松下电器产业株式会社  
机电解决方案公司  
产业元器件事业部

AC 伺服电机 MINAS A6 系列电机导线出口部螺钉变更的相关通知

■对象机种：AC 伺服电机 MINAS A6 系列 MHMF & MQMF 导线仕様

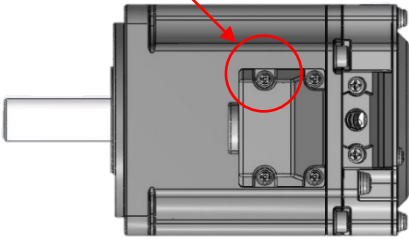
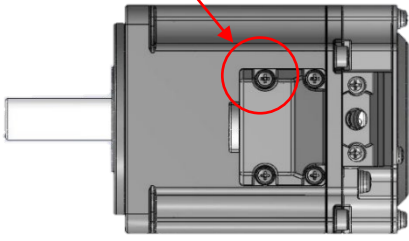
■变更内容：如以下图面所示的 AC 伺服电机 MINAS A6 系列电机导线出口部螺钉变更

现行仕様	变更仕様
螺钉大小	M2	M2.6
变更内容	<div>4-M2</div> 	<div>4-M2.6</div>

上記螺钉径变更时，伺服电机的特性、性能、外形寸法图记载的寸法没有变化。
